Vestfjarðavegur (60) um Dynjandisheiði og Bíldudalsvegur (63) frá Bíldudalsflugvelli að Vestfjarðavegi á Dynjandisheiði í Vesturbyggð og Ísafjarðarbæ Ákvörðun um matsáætlun

1 INNGANGUR

Mynd 1. Valkostir sem settir eru fram í tillögu að matsáætlun fyrir vegagerð í Vatnsfirði. Auk þeirra valkosta sem sjá má á myndinni hefur Vegagerðin tilkynnt að í frummatsskýrslu verði einnig fjallað um valkosti F2 og A1 vegna veglagningar í Vatnsfirði.

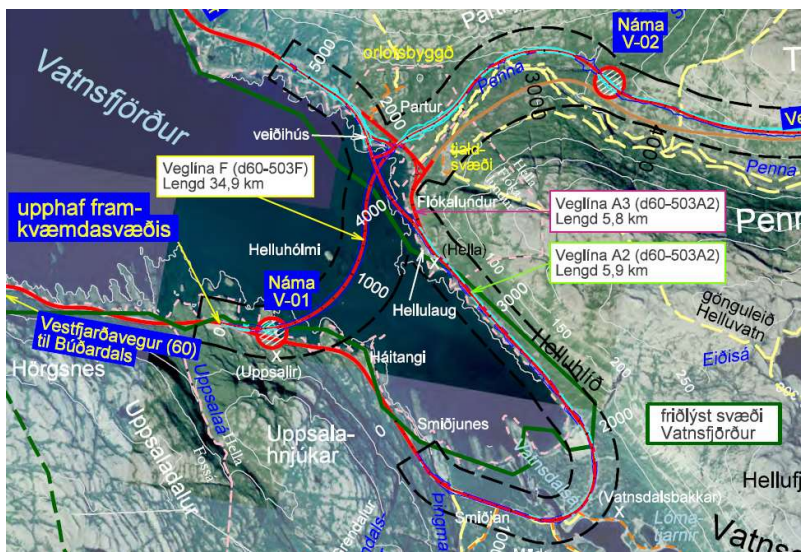
Í umsögn Náttúrufræðistofnunar Íslands segir að stofnunin telur að augljóst sé út frá verndarsjónarmiðum að þverun Vatnsfjarðar sé mun verri kostur en að laga núverandi veg og bæta vegtengingar. Því leggur stofnunin til að Vegagerðin skoði þann möguleika að fjalla ekki um þverun Vatnsfjarðar í frummatsskýrslu.

Í athugasemd Ungra Umhverfissinna segir að þverun Vatnsfjarðar geti ekki talist raunhæfur valkostur og eigi þ.a.l. ekki að vera til umfjöllunar í frummatsskýrslu. Núverandi veglína, með úrbótum, verði að teljast ásættanleg.

Breiðafjarðarnefnd telur að þar sem veglínur A2 og F skerði verndargildi Breiðafjarðar verulega sé veglína A3 eina leiðin sem komi til greina af þeim lagðar hafi verið fram.

Í umsögn Umhverfisstofnunar kemur fram að stofnunin telur að skoða þurfi veglínu sem væri framhald veglínu A3 sem endi við tjaldstæði að stöð 6000 í veglínu F. Einnig ætti að gera grein fyrir hvaða möguleikar felast í lækkun hámarkshraða á þessum kafla.

Í umsögn Vesturbyggðar er lagt til að núllkostur verði skoðaður frá núverandi veglínu frá Flókalundi upp að sneiðingi í Penningsdal.

Ungir umhverfissinnar telja mikilvægt að skoðaður sé kostur í líkingu við valkost A3 nema þar sem Barðastrandavegur fylgi núverandi vegstæði sunnan við orlofshúsabyggð.

Í umsögn Umhverfisstofnunar er bent á að fjalla ætti um þann möguleika á að lækka hámarkshraða á vegi um Vatnsfjörð.

Í svörum Vegagerðarinnar kemur fram að í frummatsskýrslu verði lögð fram ný veglína sem fylgi betur núverandi vegi við Flókalund og inn Pennudal, milli stöðva 3700 á veglínu A3 og 6000 á veglínu F. Sú veglína muni liggja framhjá tjaldsvæðinu á Kýrholti en tengingu við tjaldsvæði verði að færa þannig að sjónlengdir uppfylli öryggisviðmið.

Í svari Vegagerðarinnar varðandi Barðastrandaveg segir að vegtenging orlofshúsabyggðar sé á blindhæð á Barðastrandavegi og sé mjög hættuleg. Jafnframt verði vegamót Vestfjarðavegar og Barðastrandavegar of nálægt blindhæðinni. Vegagerðin hafnar því að meta áhrif valkosta sem felur í sér óbreytta legu Barðastrandavegar sunnan orlofshúsabyggðar.

Í svari Vegagerðarinnar segir að fjallað verði um umferðaröryggi og hvort lækkun hámarkshraða ein og sér dragi úr hættu á umferðarslysum.

Í frummatsskýrslu þarf að fjalla um valkost A1 sem felst í veglínu sem fylgir betur núverandi vegi við Flókalund og inn Pennudal líkt og lýst er hér á undan. Jafnframt þarf að fjalla um valkost F2 sem einnig er lýst hér á undan.

Skipulagsstofnun telur líka ástæðu til að horft verði til þess við nánari útfærslu valkosta A1 og F2 að Barðastrandavegur fylgi núverandi vegstæði sunnan við orlofshúsabyggð og að tenging við orlofshúsbyggð verði færð til að draga úr hættu í stað þess að færa Barðastrandaveg.

Í ljósi þess að Vatnsfjörður er friðland sem og svæði sem fellur undir lög um verndun Breiðafjarðar þarf í frummatsskýrslu að færa fram ítarleg rök fyrir nauðsyn þess að þvera Vatnsfjörð. Það sama á við um aðra mögulega veglagningu í sjó í firðinum.

Í umfjöllun um valkosti í Vatnsfirði í frummatsskýrslu þarf að fjalla um mögulegar hraðalækkandi aðgerðir.

Mynd 6. Veglína F við Afréttarvatn. Fyrirhugað er að fara austur fyrir vatnið.

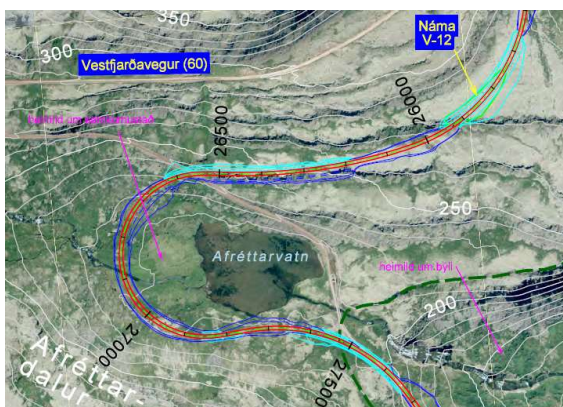
Í athugasemd Gísla Eiríkssonar er gerð athugasemd við legu veglínu F um Afréttardal. Vísað er til umfjöllunar í greinargerð starfshóps um veg yfir Dynjandisheiði. Skilja má athugasemdina á þá leið að Gísli telji að í tillögu að matsáætlun hefði þurft að fjalla um álit starfshópsins um tvær mögulegar veglínur um Afréttardal og horfa til þess við hönnun veglínu.

Í athugasemd Ungra umhverfissinna er tekið undir athugasemdir við drög að tillögu um matsáætlun um að ekki liggja fyrir næg gögn eða rökstuðningur fyrir því að vernda ekki votlendi eða sérstaka náttúru hjá Afréttarvatni, ýmist með því að fylgja núverandi veglínu eða leggja fram veglínu sem fer ekki austan fyrir vatnið. Auk þess sé óvíst um framlagða línu austan vatns vegna snjóþunga. Ungir umhverfissinnar telji því ástæðu til að kanna nýja möguleika, m.a. með minni hámarkshraða en gert hafi verið ráð fyrir.

Í svari Vegagerðarinnar segir að við hönnun á veglínu F hafi verið horft til þess að halda skerðingu votlendis ofan vatns í lágmarki.

Í svari Vegagerðarinnar segir að Vegagerðin hafi skoðað marga kosti við Afréttarvatn, skoðað snjóalög á svæðinu og látið kortleggja votlendi. Sú veglína sem lögð er fram sé niðurstaða þeirra athugana. Veglína F hafi verið valin til að vernda umhverfi Afréttarvatns eins og frekast sé kostur. Hún muni samt fara um votlendi sem sé 3,2 ha að stærð. Bent er á að hönnunarhraði veglínu F við Afréttarvatn sé 77 km/klst.

Skipulagsstofnun bendir á að skv. 61. gr. náttúruverndarlaga skal forðast að raska votlendi sem er 2 ha að flatarmáli eða stærra nema brýna nauðsyn beri til. Með brýnni nauðsyn er lögð áhersla á að einungis mjög ríkir hagsmunir geti réttlætt röskun og þá fyrst og fremst brýnir almannahagsmunir. Því þarf í frummatsskýrslu að skoða valkost sem fer fyrir Afréttardalsvatn austar en veglína F.

Mynd 7. Veglína F við Dynjandistjörn.

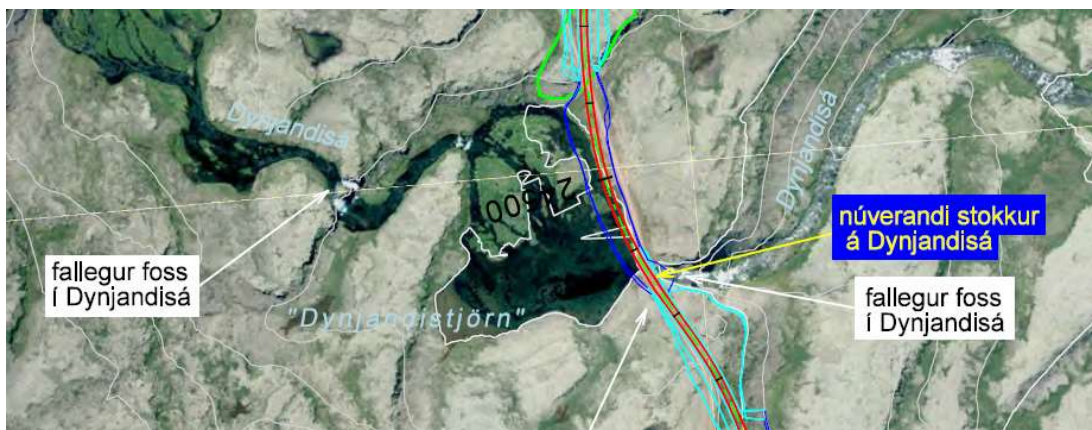
Í tillögu að matsáætlun má sjá að veglína F ásamt fyllingum kemur til með að raska Dynjandistjörn. Með vísan til 61. gr. náttúruverndarlaga, þar sem segir að stöðuvötn og tjarnir, 1.000 m² eða stærra njóta sérstakrar verndar, skal setja fram í frummatsskýrslu valkost þar sem markmiðið er að hlífa Dynjandistjörn við raski eins og frekast er. Að öðrum kosti skal í frummatsskýrslu rökstyðja hvers vegna enginn annar kostur en F kemur til greina við Dynjandistjörn.

9. Í frummatsskýrslu skal fjalla um valkost þar sem markmiðið er að hlífa Dynjandistjörn við raski eins og frekast er. Að öðrum kosti skal í frummatsskýrslu rökstyðja hvers vegna enginn annar kostur en F kemur til greina við Dynjandistjörn.
